Audi Q2 / SQ2 オンボードサプライコントロールユニットのプログラム改修

リコール届出番号	外-3645	リコール届出日	2023年7月4日
基準不適合状態にあると認める構造、装置又は性能の状況及びその原因	オンボードサプライコントロールユニットにおいて、ソフトウェア設計時の検証が不十分であったためプログラムに不備があります。そのため、運転者のみが搭乗し且つラゲッジルームに重量のある荷物を満載している場合、ヘッドライトの高さが正しく調整できないおそれがあります。		
改善措置の内容	全車両、当該コントロールユニットのプログラムを対策プログラムに書き換えます。

不具合発生箇所

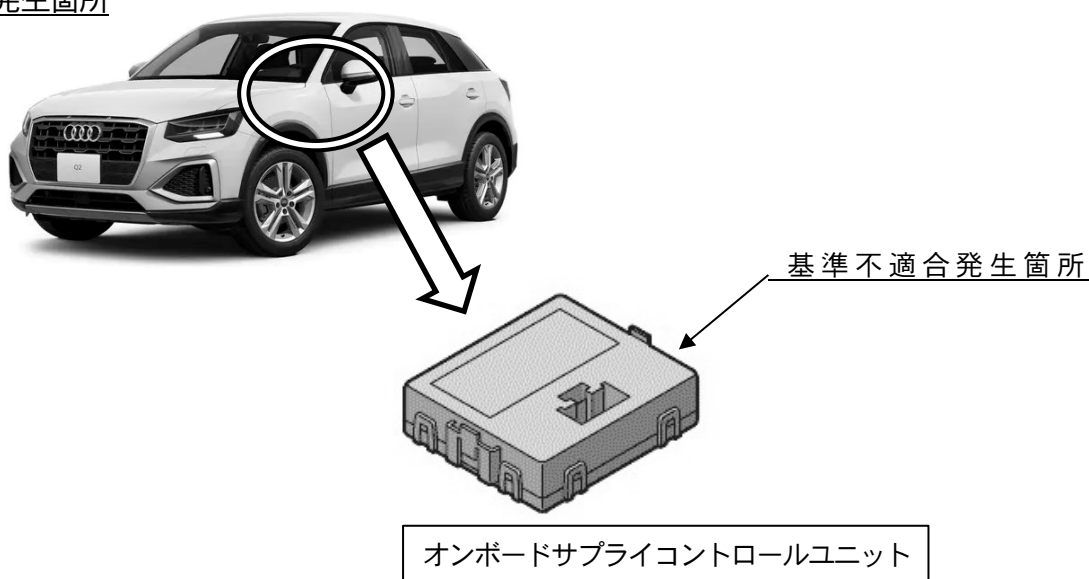
注： は、プログラムを書き換える部品を示します。
